## 嘉義市人行道鋪面規劃設計及施工未臻周延，審計機關促請改善

嘉義市中興路人行道改善工程施作情形  
(嘉義市政府提供)

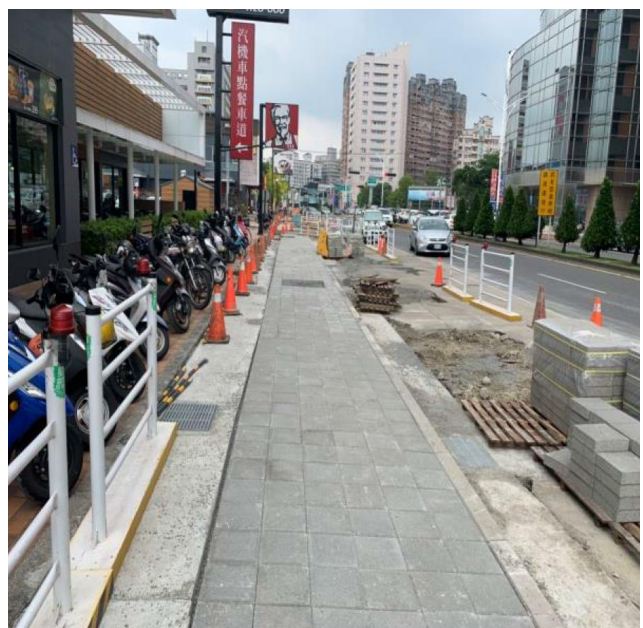
然而，審計室於111年5月查核發現，市政府積極推動市區人行空間改善，提供用路人安全舒適環境，惟近年來對於人行道施作均採用不透水鋪面設計，囿於透水性低，未能達成保水目的，以抑制地表逕流，影響排水功能；另部分人行道工程設計監造單位派駐現場人員同時兼任其他標案監造人員，及鋼筋、混凝土等工項溢計數量及費用等情事，審計室遂於111年5月函請市政府檢討改善。

審計室表示，經追蹤改善情形，市政府已依契約規定扣罰設計監造單位違約金，並核算扣減工項溢計費用，合計67萬餘元。另111年7至12月辦理轄內興業東路、博愛二路及大雅一路等3件人行環境及道路改善工程，已改採透水鋪面人行道設計，可增加人行道地表滲水量，降低淹水災害風險。
